INFORMATIVO TÉCNICO – IT-GPA001-2009

ASSUNTO: Como identificar a versão correta da PCI Principal e Painel Destacável para pedido de peças.

MODELO: AN-3002

PCI Principal
Circuito Integrado SPHE8202RQ

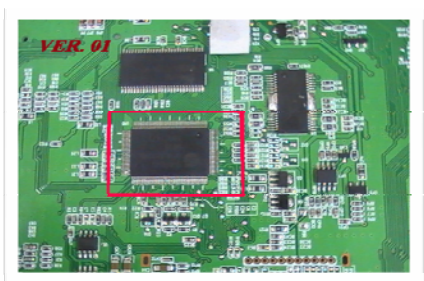
CAUSA: Este aparelho foi produzido com duas versões de PCI Principal e Painel Destacável, as quais não são compatíveis entre si. Portanto, deve-se primeiramente identificar a versão correta da PCI e Painel Destacável para que não haja incompatibilidade de funcionamento após a troca.

CYB019-10	Painel Frontal Destacável (Versão 1)
CYB019-10 (V2)	Painel Frontal Destacável (Versão 2)
CYB019-11	Placa Principal sem IC de saída (Versão 1)
CYB019-11 (V2)	Placa Principal sem IC de saída (Versão 2)

PCI do Painel Destacável
Possui os diodos DF1 e DF2

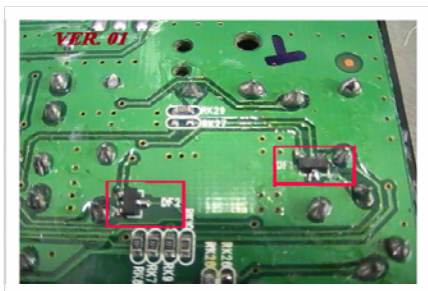
Painel Destacável
Possui logotipo Cyber

PCI do Painel Destacável
Não possui diodos

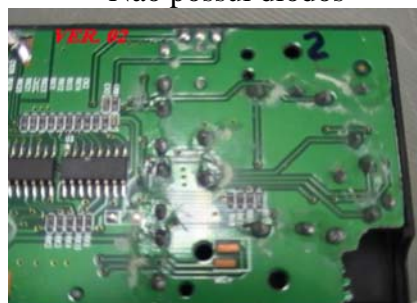
Painel Destacável
Possui logotipo Cyber Sound
